Determinazione dirigenziale	n. DET-AMB-2026-1286 del 12/03/2026
Oggetto	D.Lgs n. 152/2006 e smi, PARTE II, TITOLO III-BIS - LR n. 21/2004 e smi - LR n. 13/2015 e smi - DGR n. 1795/2016 - HEA SPA CON SEDE LEGALE IN COMUNE DI BOLOGNA, VIALE BERTI PICHAT N. 2/4 - AUTORIZZAZIONE INTEGRATA AMBIENTALE (AIA) PER LA NUOVA INSTALLAZIONE IPPC DI STOCCAGGIO E TRATTAMENTO DI RIFIUTI ANCHE PERICOLOSI (PUNTI 5.1.b, 5.1.c, 5.1.d, 5.3.a.ii, 5.3.a.iii, 5.3.b.ii, 5.5 DELL'ALLEGATO VIII ALLA PARTE II DEL D.LGS n. 152/2006 e smi) SITA IN COMUNE DI RAVENNA, LOCALITÀ CA' PONTICELLE, VIA CANALE MAGNI (DENOMINATA "PIATTAFORMA POLIFUNZIONALE PONTICELLE") - AGGIORNAMENTO AIA PER MODIFICA NON SOSTANZIALE -
Proposta	n. PDET-AMB-2026-1394 del 12/03/2026
Struttura adottante	Servizio Autorizzazioni Ambientali e Energia di Ravenna
Dirigente adottante	FRANCESCA CHEMERI

OGGETTO: D.Lgs n. 152/2006 e smi, PARTE II, TITOLO III-BIS - LR n. 21/2004 e smi - LR n. 13/2015 e smi - DGR n. 1795/2016 - **HEA SPA** CON SEDE LEGALE IN COMUNE DI BOLOGNA, VIALE BERTI PICHAT N. 2/4 – **AUTORIZZAZIONE INTEGRATA AMBIENTALE (AIA)** PER LA NUOVA **INSTALLAZIONE IPPC DI STOCCAGGIO E TRATTAMENTO DI RIFIUTI ANCHE PERICOLOSI** (PUNTI 5.1

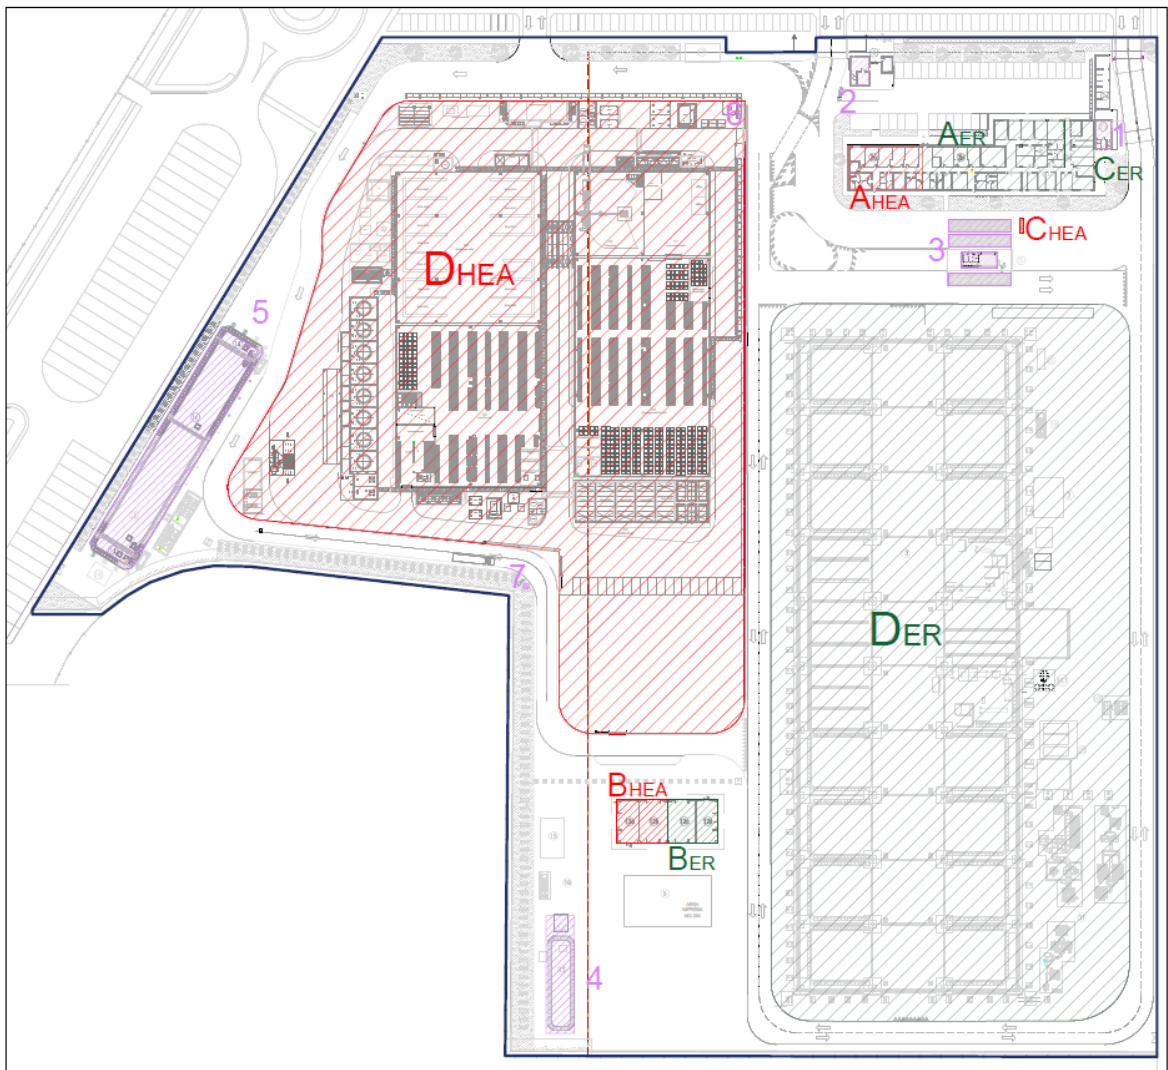
- modifica del perimetro delle aree condivise fra le due Piattaforme (ENI Rewind SpA ed HEA SpA) conseguente alla traslazione di circa 1,7 m verso nord dell'edificio di Eni Rewind SpA dedicato al trattamento meccanico e di bioremediation di rifiuti sia contaminati che non per la produzione di End of Waste, con estensione del perimetro dell'installazione in capo ad ENI Rewind SpA;

- realizzazione di una terza pesa e spostamento del portale per la rilevazione della radioattività. Il portale radiometrico sarà ad uso esclusivo di HEA SpA, mentre la terza pesa, sebbene ordinariamente utilizzata da HEA SpA, può essere utilizzata anche da mezzi diretti agli impianti di Eni Rewind SpA. La terza pesa, come le due già autorizzate, sarà parte quindi delle infrastrutture condivise e funzionali all'esercizio di entrambe le piattaforme;

- modifiche alla viabilità nelle aree comuni fra le due Piattaforme (ENI Rewind SpA ed HEA SpA) consistenti nella variazione della rotatoria di accesso e nell'individuazione di un'area di sosta per i mezzi pesanti;

- traslazione lato Sud della posizione della vasca di raccolta acque e modifiche dimensionali della cabina Q.E. e strumentali posta ad Est della medesima vasca;

- modifiche all'edificio magazzino/officina inerenti la copertura, tamponamenti interni, la posizione delle aperture e l'installazione di una nuova scala di accesso al tetto;

nonchè modifiche al layout dell'impianto, modifiche alla viabilità con conseguenti traslazioni di alcune strutture di servizio, modifiche al pipe-rack e realizzazione di strutture di supporto di condotte di servizio;
